# Forslag til Råstofplan 2020

Supplerende høring af enkelte forslag til  
graveområder

November 2020

Kortbilag der viser forslag til graveområde Nørum Vest.

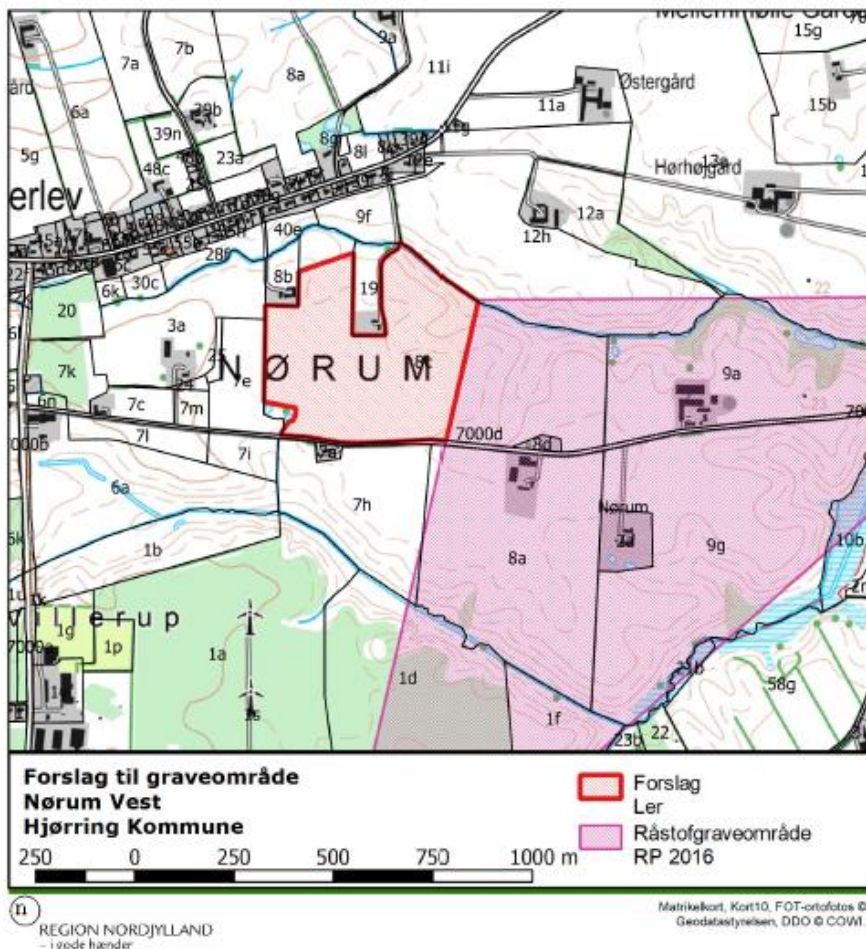
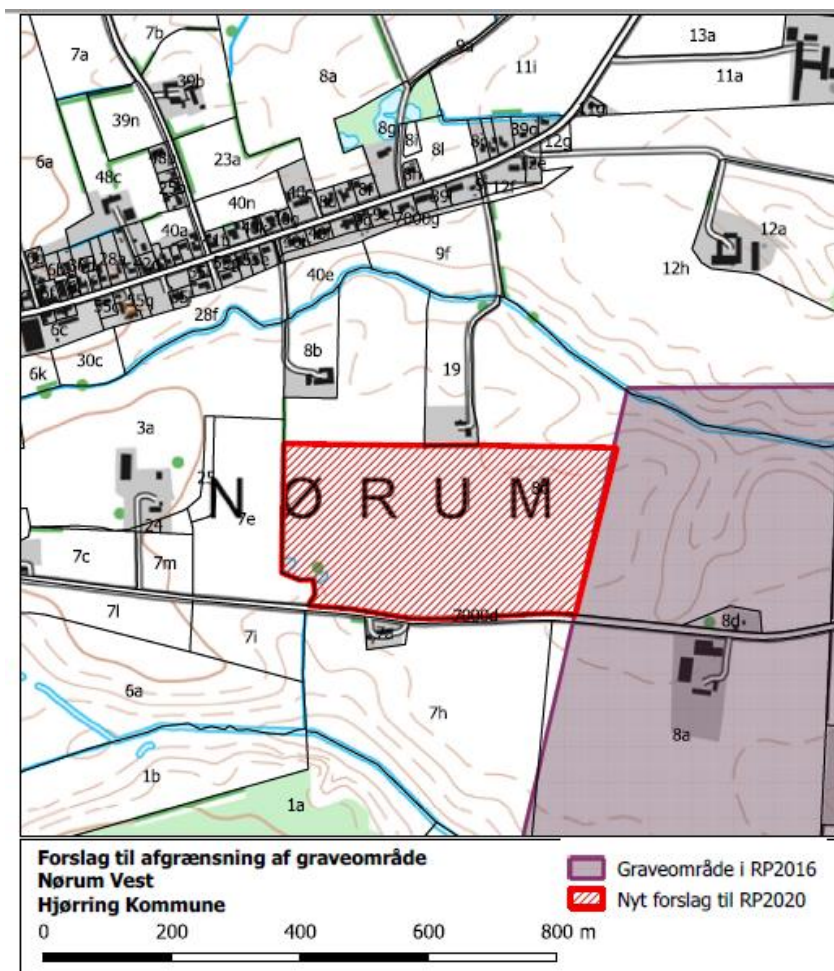
Der er i høringen af Forslag til Råstofplan 2020 indkommet flere bemærkninger til forslag om graveområde Nørum Vest. Bemærkningerne drejer sig om de bekymringer, man som nær ved nabo kan have i forhold til støv, transport, støj, nærheden til sin ejendom, ejendommens værdi og en råstofindvindings lange tidsperspektiv.

Særligt er der indkommet en bemærkning fra ejendommen på matr. nr. 19 Nørum By, Skallerup (Skallerupvej 445). Ejendommen er på tre sider omkranset af forslaget til graveområde.

Administrationen har i hvidbogen til Forslag til Råstofplan beskrevet, at indvindingen af ler i området fortrinsvis foregår i sommerhalvåret. Naboerne bemærker, at der foregår indvinding af ler i langt det meste af året og de særligt er generet af transporten med ler.

1. Forslag til graveområde Nørum Vest medtages som graveområde i Råstofplan 2020, men afgrænses således, at den nordlige afgrænsning af forslaget placeres syd for ejendommene Skallerupvej 425 og 445, hvorved der sikres et større hensyn til naboerne.

Kortbilag der viser forslag til graveområde Overklit.

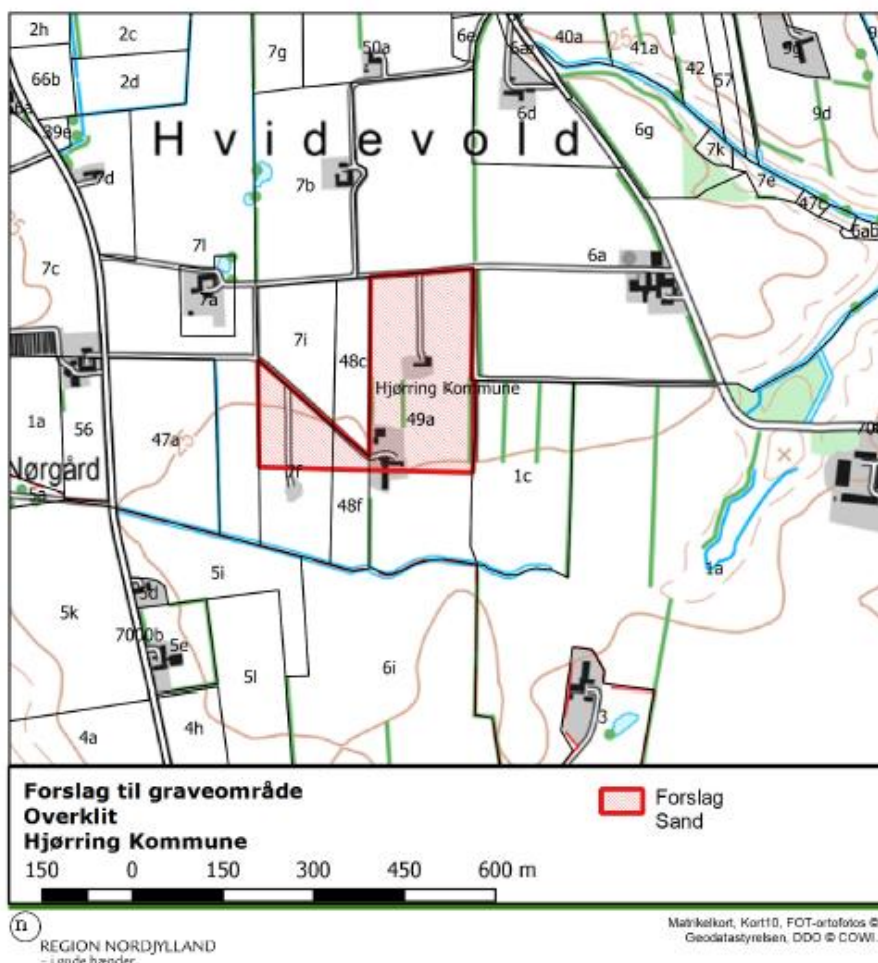
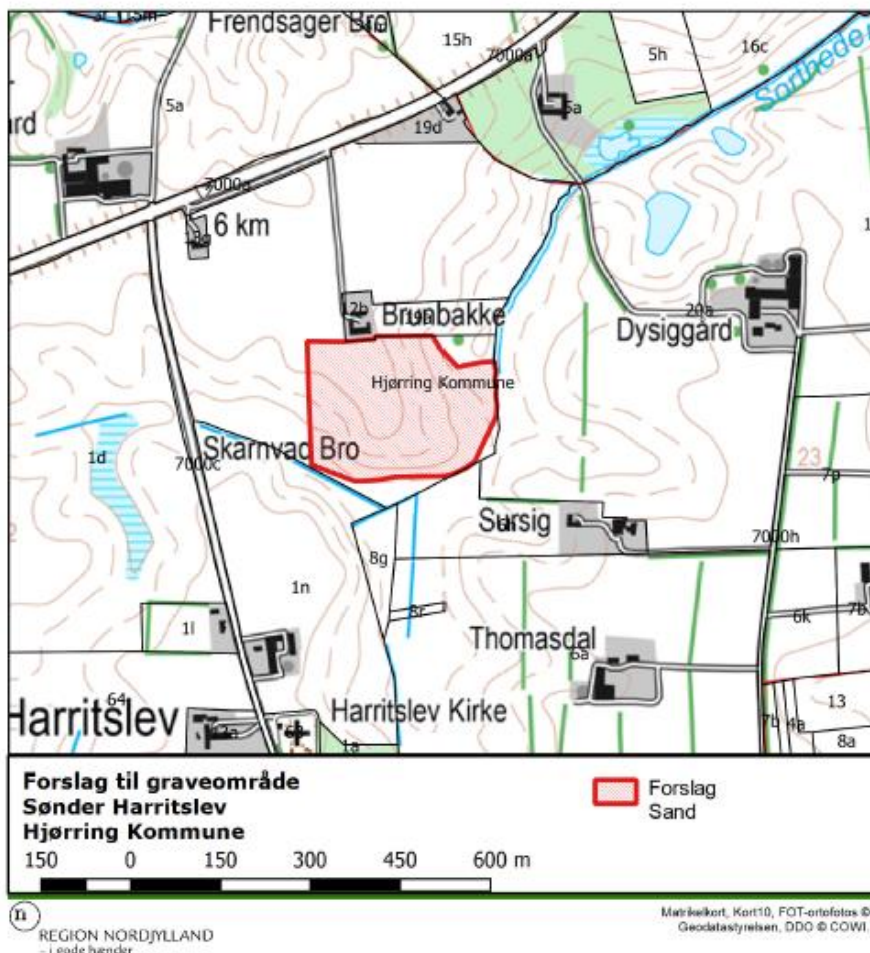
Staten har i deres bemærkninger til Forslag til Råstofplan 2020 bemærket, at forslag til graveområde Overklit ligger indenfor områder, der er udpeget til større sammenhængende landskaber. Miljøstyrelsen udtrykker ønske om, at der bør stilles krav om efterbehandling af området, så de landskabelige værdier ikke påvirkes negativt.

1. For forslaget til graveområde Overklit opstilles følgende forudsætning:  
*Graveområde Overklit ligger i et område, der af Hjørring Kommune er udpeget som større sammenhængende landskab. Området skal derfor efterbehandles, så det udvikles til et område med fokus på de landskabsmæssige værdier.*

Kortbilag der viser forslag til graveområde Sønder Harritslev

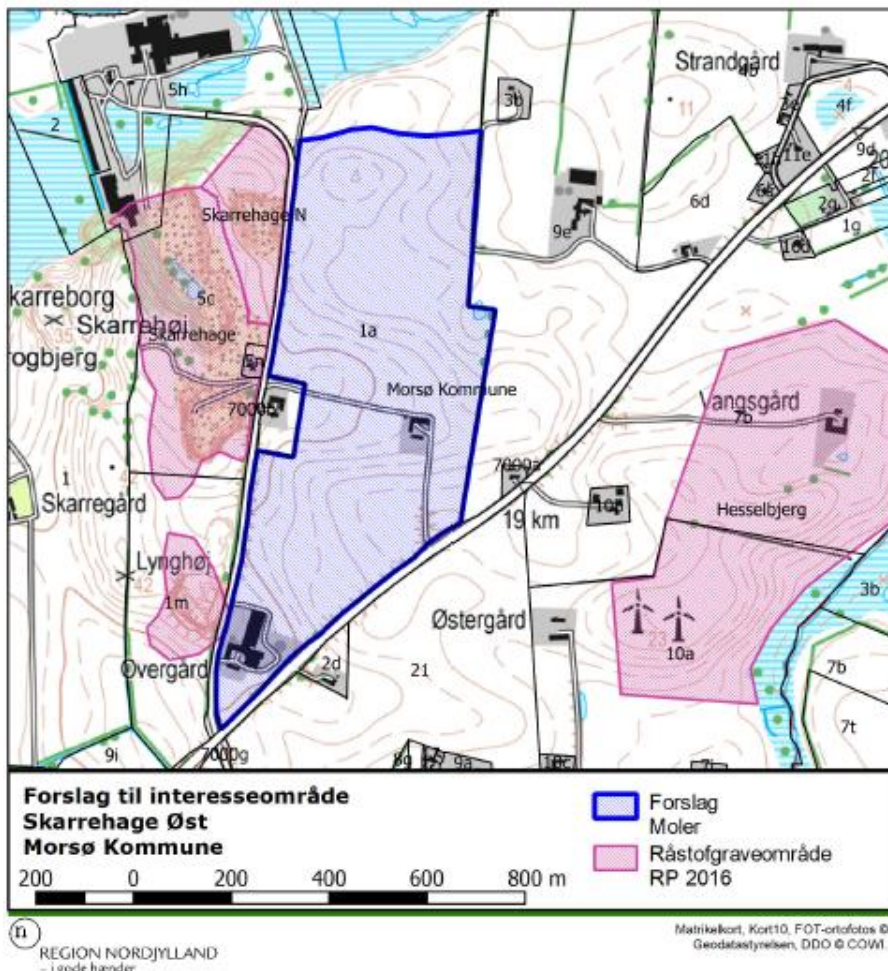
Forslagsstiller Toftegaardens Maskinstation har i høringen af Forslag til Råstofplan 2020 tilkendegivet, at maskinstationen ikke længere har interesse i området, grundet vanskelige adgangsforhold og i forhold til at sikre det gode naboskab fremadrettet.

1. Forslaget til graveområde Sønder Harritslev ikke medtages i Forslag til Råstofplan 2020, da forslagsstiller ikke længere har interesse i området.

Kortbilag der viser det foreslåede område ved Skarrehage Øst udlagt som graveområde

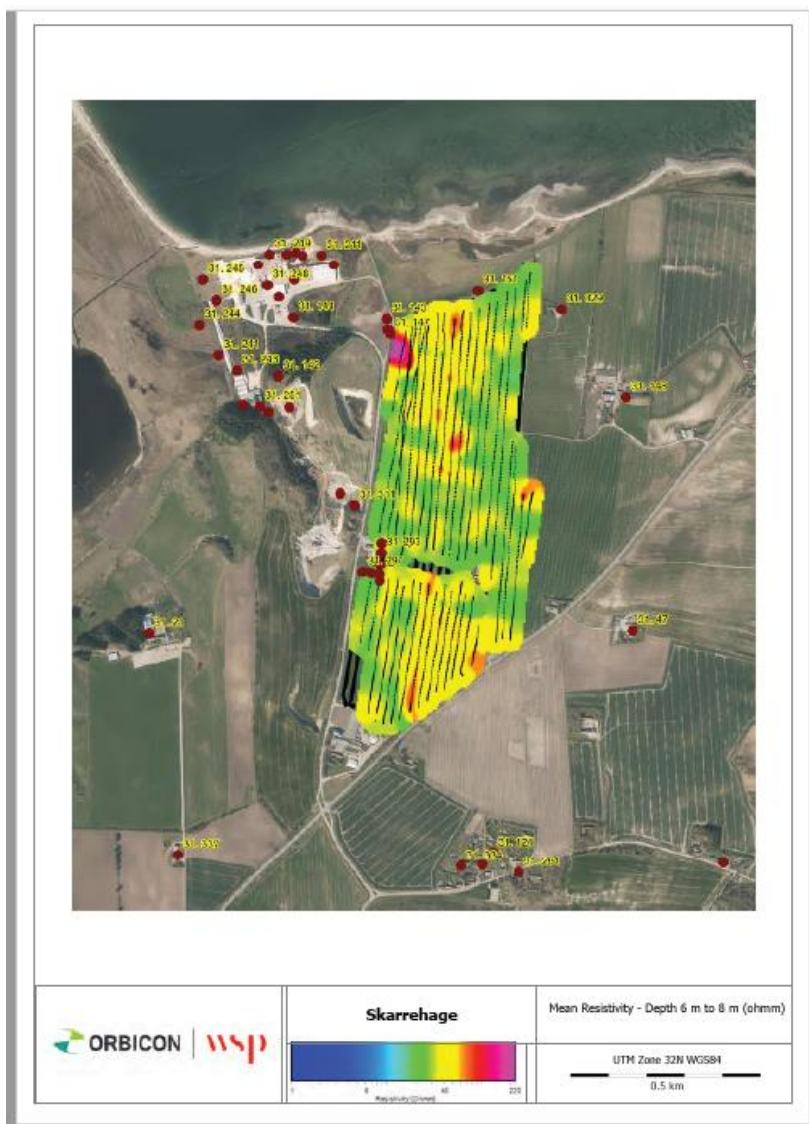
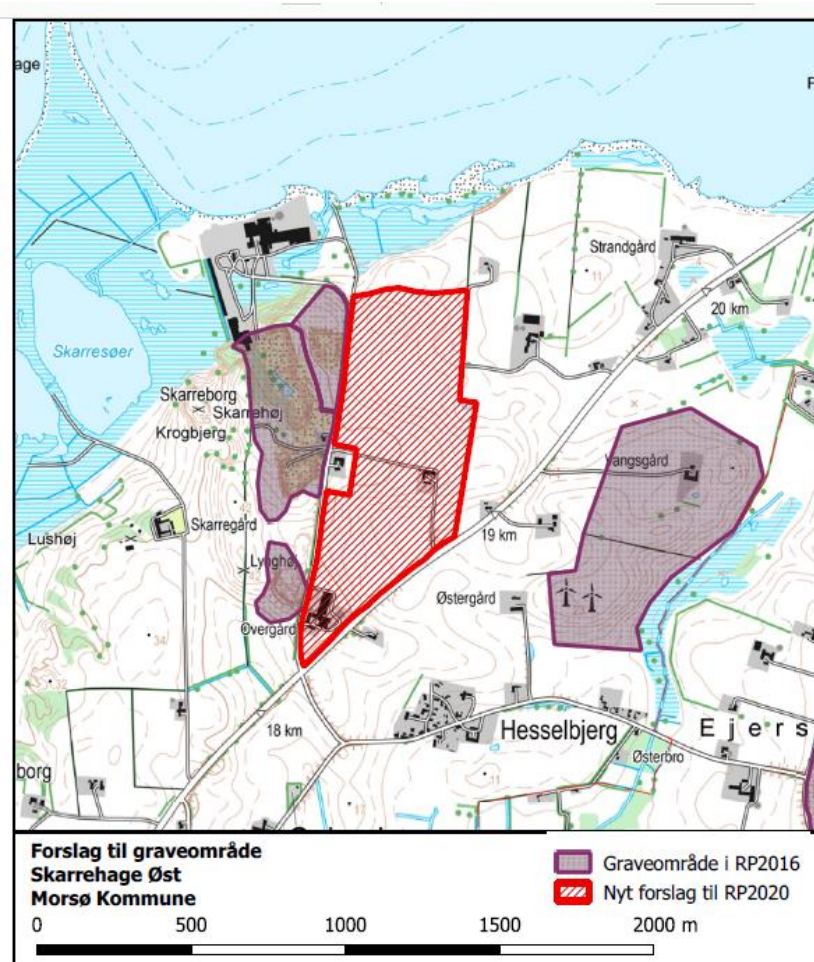
Miljøstyrelsen har i deres behandling af Forslag til Råstofplan bemærket, at området bør afgrænses, så den nordlige del ikke udlægges til graveområde grundet den landskabelige påvirkning og at Miljøstyrelsen vil være høringsberettiget ved en ændring af status og evt. afgrænsning af forslaget.

Graveområdet på ca. 40 ha ved Skarrehage er i Forslag til Råstofplan 2020 udlagt som interesseområde og ikke som egentlig graveområde. Regionen bør besvare hvilke kriterier, der er anvendt i forhold til at fastholde området som interesseområde og ikke udlægge området til et egentligt graveområde. Der gøres opmærksom på, at en mindre del af interesseområdet indeholdes af kommuneplanramme 60.LA.12 og derfor indgår i planlægningen som senere udvidelse til et fossil- og molermuseum. Området indenfor kommuneplanrammen bør derfor udtages af udpegningen.

1. Forslaget til interesseområde Skarrehage Øst medtages i Forslag til Råstofplan 2020 som graveområde, da forslagsstiller har påvist ved kortlægning, at der findes en molerforekomst i hele det foreslåede graveområde.
2. Graveområdet afgrænses til ikke at indeholde kommuneplanramme 60.LA.12 (udvidelse af fossil- og molermuseum).
3. Der opstilles følgende forudsætning for graveområdet:  
*Graveområdet Skarrehage Øst ligger i et område, der af Morsø Kommune er udpeget som særligt værdifuldt landskab og som geologisk interesseområde. Området skal derfor efterbehandles, så det udvikles til et område med fokus på de landskabsmæssige og geologiske værdier.*

Middelmodstandskort fra kortlægningen i dybden 6-8 meter. Kortet viser, at der på hele matriklen findes moler (gule og grønne farver modsvarer molerets modstand målt i ohmm).

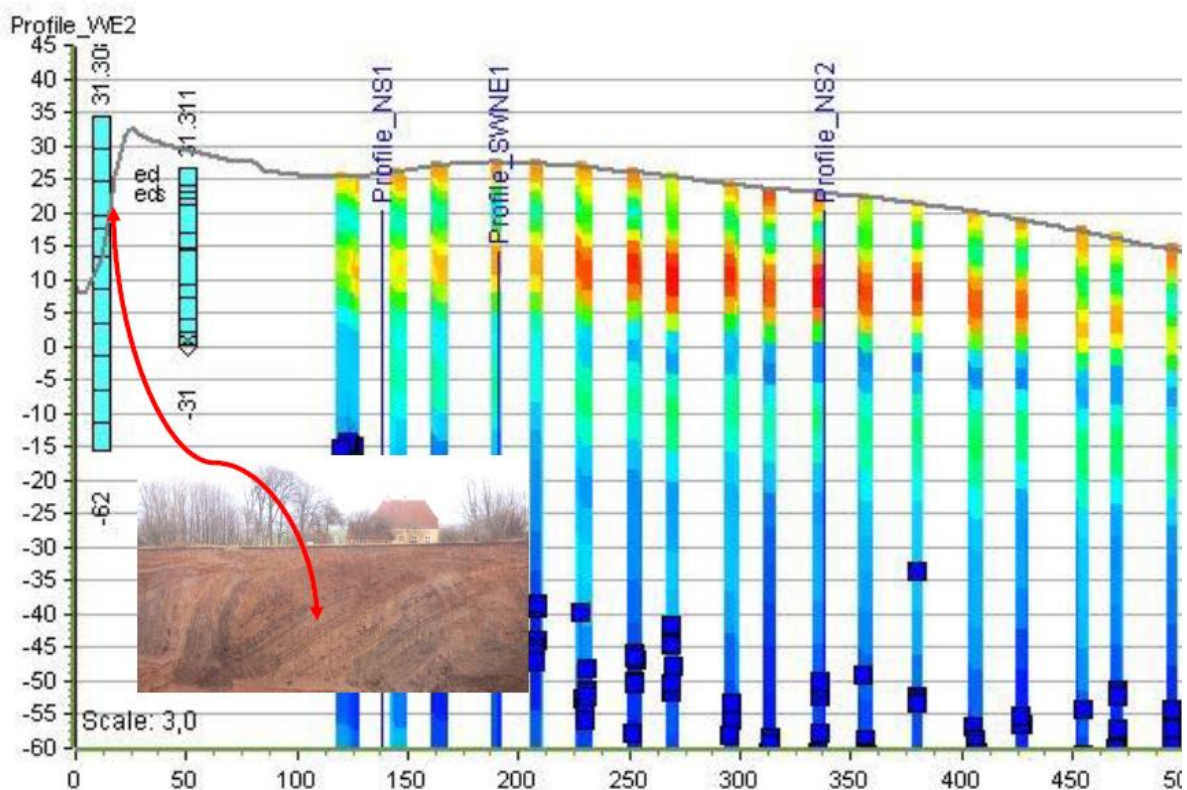
*Imerys har ladet en geofysisk kortlægning med den detaljerede tTEM metode udføre på hele arealet, og håber, at denne kan tjene som tilstrækkelig dokumentation for råstofforekomsten, og at området derfor kan udlægges som graveområde.*

Imerys konkluderer, at kortlægningen tydeligt viser, at de modstandsniveauer, som ses nærmest de blottede moleraflejringer ved Det Gule Hus og i Skarrehage Nord graven, fortsætter gennem hele det kortlagte område. Det er derfor meget sandsynligt, at der på samme måde som i det allerede udgravede område vest for Skarrehagevej også findes anvendelige mollerreserver i det ansøgte område.

Kortbilag, der viser det foreslåede graveområde Skovsted (med grøn cirkel).

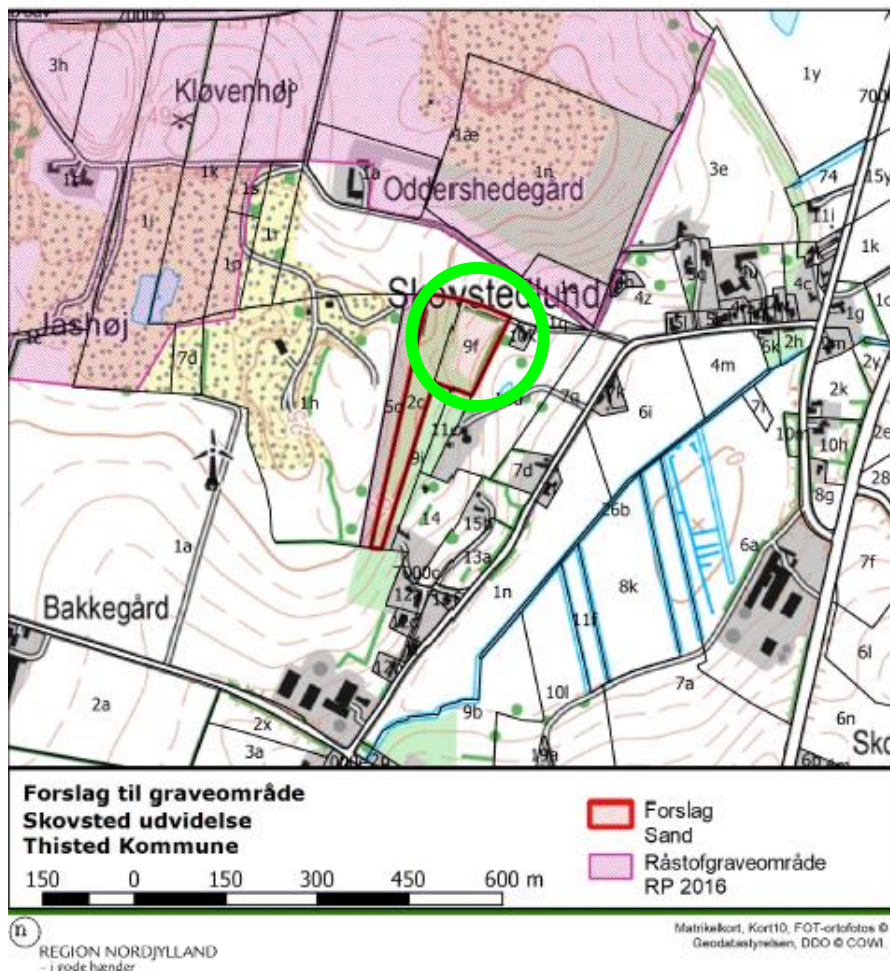
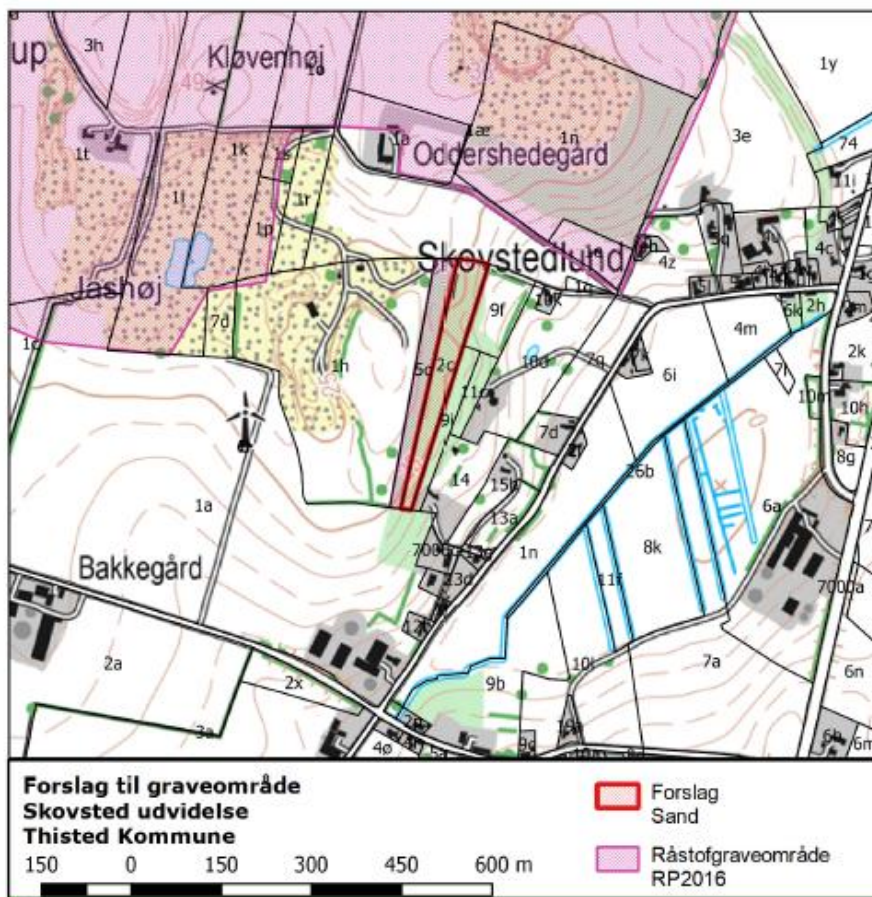
Forslagsstiller har i høringen af Forslag til Råstofplan 2020 indsendt supplerende materiale (kortmateriale), hvor han ønsker at matr. nr. 9f Skovsted By, Hillerslev medtages i Råstofplan 2020. Forslagsstiller oplyser, at han ønsker at anvende området som oparbejdningsplads og lagerplads for den indvinding der skal foregå på matr. nr. 2c og 5o Skovsted By, Hillerslev vest for området. Fra 9f Skovsted By, Hillerslev kan der ske en skelgennemgravning til matr. nr. 2c Skovsted By, Hillerslev.

Forslagsstiller ønsker at anlægge en større støjvold langs matriklens grænser mod syd og øst for at skærme for naboejendommen. Dertil ønsker han at anlægge en adgangsvej mod syd også af hensyn til naboejendommen. Forslagsstiller mener ikke, at der på matr. nr. 2c og 5o Skovsted By, Hillerslev er plads til en samtidig råstofindvinding og oparbejdningsplads / lager grundet arealets beskedne størrelse.

En række naboer (5 ejendomme) udtrykker i deres fælles bemærkning bekymring for en evt. fremtidig råstofindvinding på matr. nr. 2c og 9f Skovsted By, Hillerslev. Blandt andet er der undren over, at regionen mener, at råstofindvinding på så lille et område kan modsvare de interesser der findes på arealet i dag i form af skov (delvis) og dyreliv. Dertil, at Skovsted i forvejen er præget af råstofindvinding og tung trafik.

1. Forslag til graveområde 9f Skovsted By, Hillerslev ikke medtages som graveområde i Råstofplan 2020 grundet hensynet til nærmeste nabo.
